ILMAILUHALLITUKSEN TIEDOTUKSIA
INFORMATION FROM THE NATIONAL BOARD OF AVIATION**MUUTOSMÄÄRÄYS
AIRWORTHINESS
DIRECTIVE**

M 1198/83

1198. PZL-Bielsko. Siivekejärjestelmän pulttien vaihto

Koskee: seuraavia Jantar-purjelentokoneita

Fig.1.

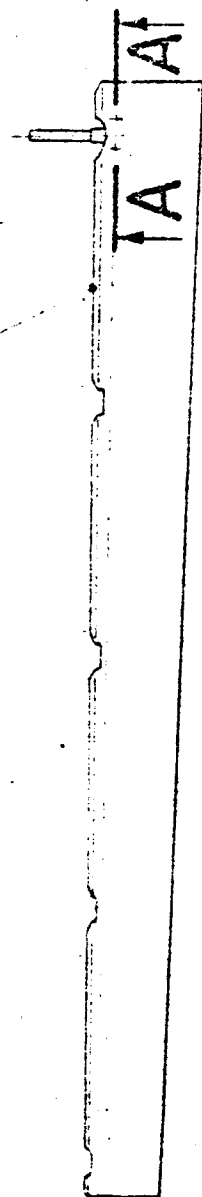
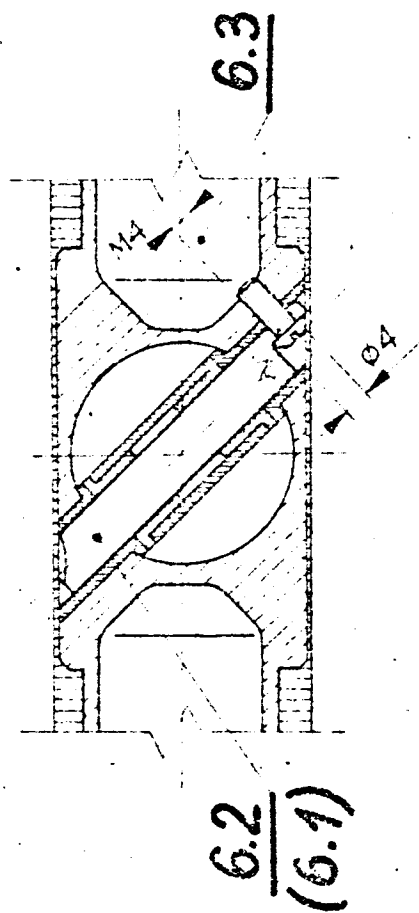
- Irrota pultin varmistusruuvi (M3) ja poista pultti. Jos varmistusruuvi on leikkaantunut poikki, niin tee siivekkeen kuoreen ellipsinmuotoinen reikä pultin irrottamiseksi. Tämä reikä on sitten peitettävä lasikuidulla.

- Puhdista ja voitele käyttövivun ja korvakkeen reikä. Pane uusi, rasvattu pultti paikoilleen. Purjekoneiden SZD-37, -38 ja -38A kyseessä ollessa siivekkeen äärioviivojen yli pistävä pultin osa on viilattava pois. Varmista ruuvilla (M3). Jos ruuvi on leikkaantunut tai kierteet kuluneet, niin avenna pultissa oleva reikä arvoon $\phi 4$ ja tee korvakkeeseen M4-kierteet ruuville. Lukitse ruuvi paikoilleen lakalla.

Fig. 2.
Kupa 2

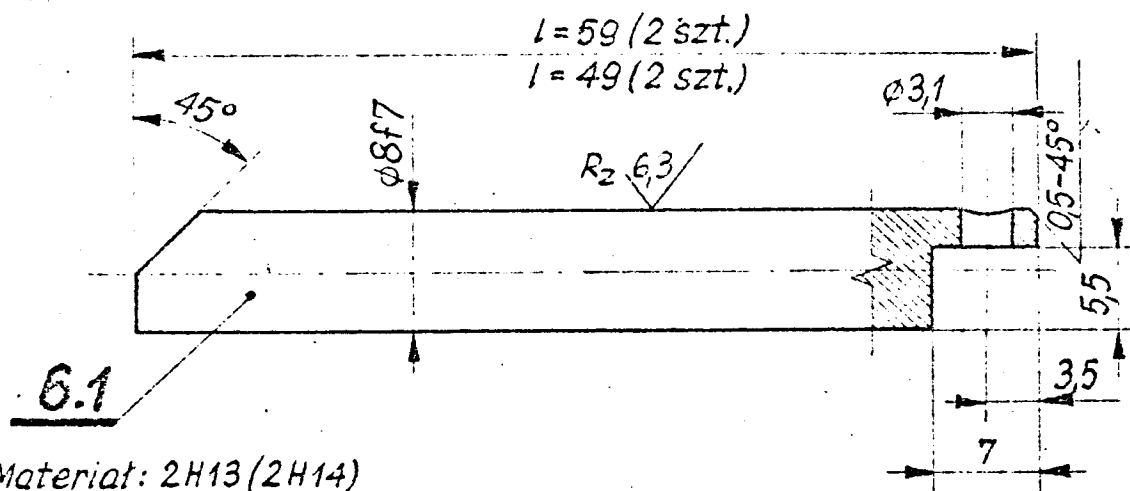
- 6.1. Pultit: 2 kpl, pituus 59 mm ja 2 kpl, pituus 49 mm purjekoneille SZD-37, -38, -38A, -42-1 ja 42-2 (kuva 2) tai
 - 6.2. Pultit: 2 kpl, pituus 46 mm purjekoneille SZD-48 ja -48-1 (kuva 3).

6.1

Materiał: 2H13 (2H14)

Hartować: 1000-1050°C

Odpuszczać: 640-780°C (woda lub olej)

$R_m = 65 \text{ kg/mm}^2$
